Znak sprawy: IZP.272.12.2019

INFORMACJA dla Wykonawców nr 3

„Rozbudowa istniejącej pływalni w Kazimierzy Wielkiej o całoroczny zewnętrzny odkryty basen termalny wraz z niezbędną infrastrukturą oraz parkingiem”

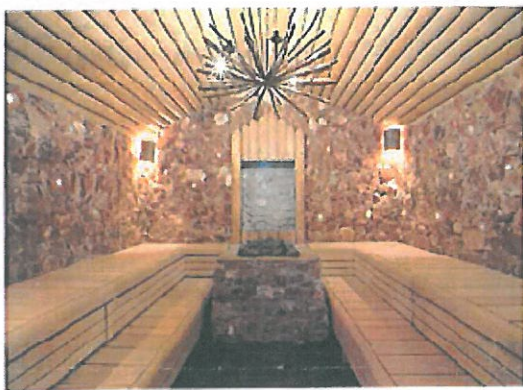
W pomieszczeniu grotu solnej mamy wycenione tylko okładziny ścian, posadzki oraz ławki z płyty laminowanej (brak rysunków poglądowych takiej ławki prosimy o uzupełnienie). Czy pomieszczenie to ma być tylko tak wykończone i wyposażone. Jeśli nie prosimy o dodanie pozycji do kosztorysu ofertowego oraz szczegółowy opis.

Zakres wykończenia i wyposażenia pomieszczenia zgodny z przedstawionym w zatwierdzonej dokumentacji projektowej. Do ścian do wysokości 80 cm przykręcone ławki z płyty laminowanej grubości 36mm, w kolorze naturalnego drewna dębowego. Poniżej rysunki poglądowe:

Ściany powyżej i sufit wykończone płytą OSB3 wodoodporną na ruszcie stalowym systemowym o łącznej powierzchni 60m² oraz przyklejanymi systemowymi płytami z bryłami soli.
